PROTOKÓŁ

ze sprawdzenia obiektu budowlanego albo jego części pod względem spełniania lub możliwości
spełnienia kryteriów uznania obiektu budowlanego albo jego części za budowlę ochronną^{1,2}

Szpital Powiatowy w Złotowie im. Alfreda Sokołowskiego, ul. Szpitalna 28, 77-400 Złotów

- piwnica oddziału wewnętrznego

MIEJSCE SPRĄDZENIA 1 (KOTŁOWNIA)

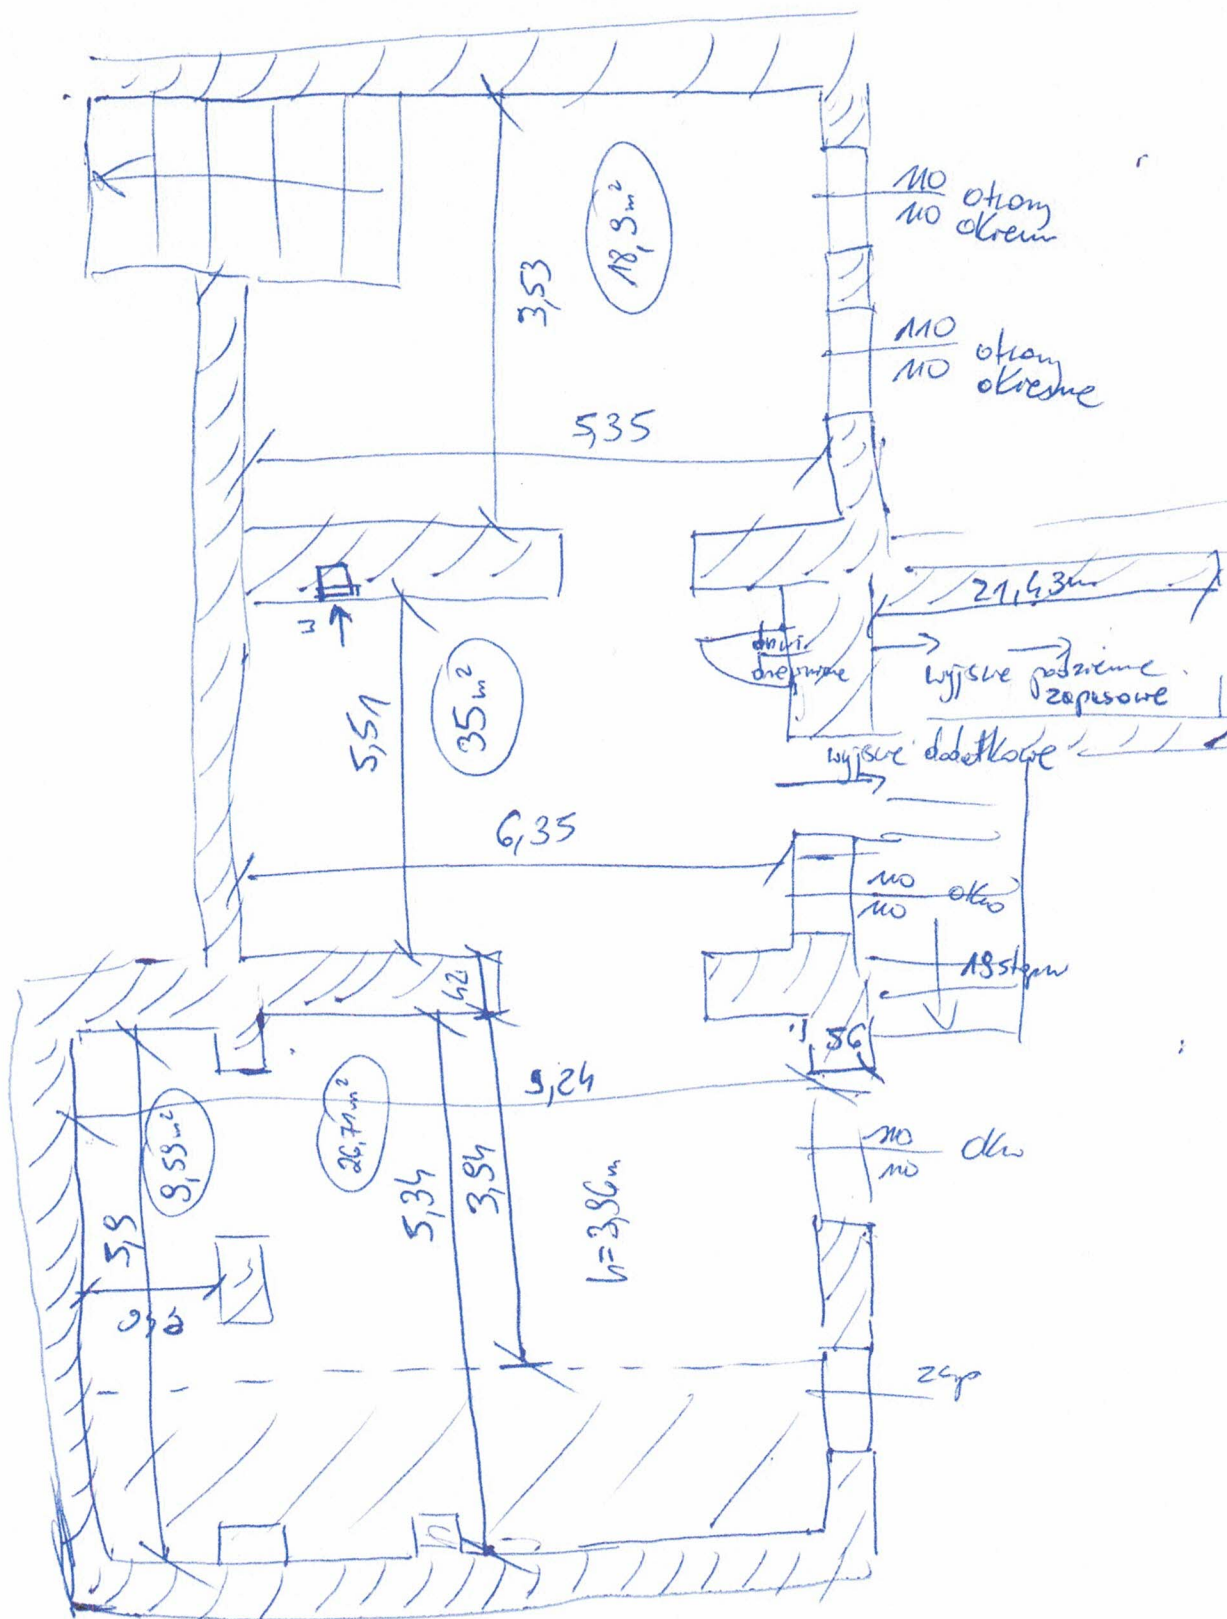
1. Konstrukcja budowli ochronnej jest usytuowana w całości poniżej poziomu terenu	☒ tak	☐ nie
Ocena spełnienia funkcji ochronnej w odniesieniu do konstrukcji i zamknięć otworów dla oddziaływania wiatru ≥ 2 kPa - w przypadku, gdy budowla ochronna nie jest w całości usytuowana poniżej poziomu terenu:		
Uzasadnienie:		
2. Inne informacje, dane lub uwagi:		
- przy wyjściu zapasowym na zewnątrz znajduje się okno, zabezpieczone płytą OSB. Zaleca się zamurowanie okna od wewnątrz na pełną grubość ściany.

Ponieważ: ponieważ: w miejscu sprawdzenia nr 1 (kotłownia) przy wyjściu zapasowym istnieje otwór okienny zabezpieczony jedynie płytą OSB wykończony styropianem.
